Le Bureau de l'Union Syndicale d'Aménagement Hydraulique du NORD,
Vu la délibération du Comité Syndical en date du 8 octobre 2020 lui donnant
délégation permanente,
Considérant que l'objet cité ci-dessous entre dans le cadre de cette délégation.

1/ Gestion des Milieux aquatiques : Extension du réseau – commune de Cassel

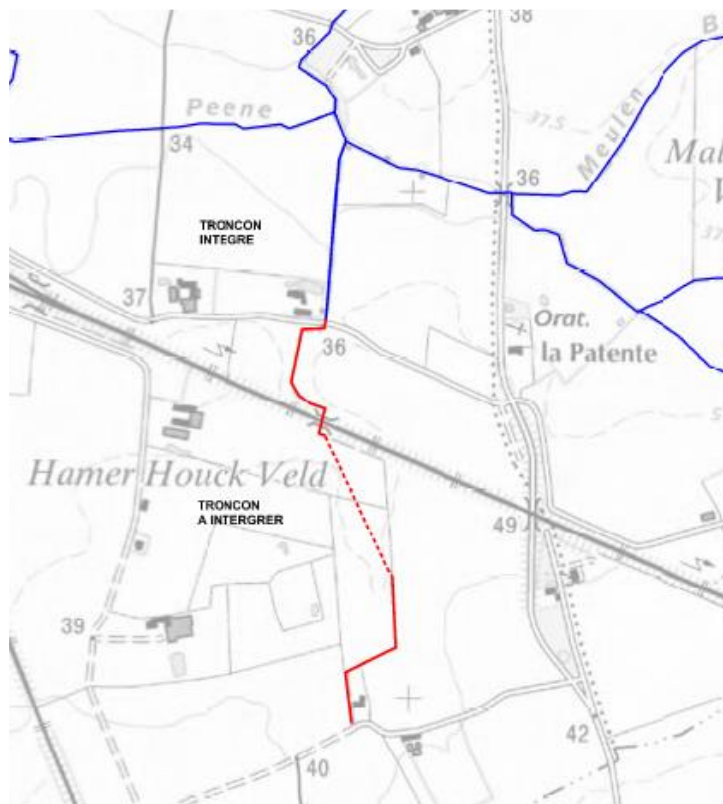
- 1 – Entre la Meulen Straete et le TGV, la traversée de route est conforme ($\varnothing 800$). Le fossé, récemment faucardé, est en bon état. L'écoulement des eaux est optimal, à la faveur d'une pente naturelle assez prononcée. Le niveau d'envasement est tout à fait correct.

2 – A l'amont du TGV, un court tronçon bétonné d'une dizaine de mètres, apparemment à l'intérieur de l'emprise SNCF mais non grillagée, n'est plus en état d'assurer l'écoulement des eaux. Une grosse retenue d'eau s'y est formée

3 – Un long busage d'environ 310ml en Ø800 – sans aucun regard de visite - a été posé en diagonale dans la première parcelle à l'amont du TGV.

4 – Retour à ciel ouvert. Le fossé est ici assez encombré de ronciers et des vestiges de défenses de berges sont encore visibles de part et d'autres de la buse. Le terrain est visiblement sensible à l'érosion. Le fossé reste néanmoins assez pentu et le niveau d'envasement est tout à fait acceptable.

5 – A l'amont, une habitation isolée est réputée sensible aux inondations. Le fossé est ici en mauvais état, la présence d'une végétation arborée est à l'origine de la formation de nombreux embâcles. La pente du fossé reste toutefois prononcée sur l'ensemble du linéaire. Par ailleurs, le tronçon longeant la maison est busé sur une dizaine de mètres en buses Ø800.

Par conséquent, les services techniques émettent un avis **favorable** pour l'intégration de ce fossé jusqu'à la ligne TGV, mais un avis **défavorable** pour le reste, la présence d'un busage sur plus de 300 ml étant un élément rédhibitoire pour la gestion du tronçon amont à ciel ouvert.
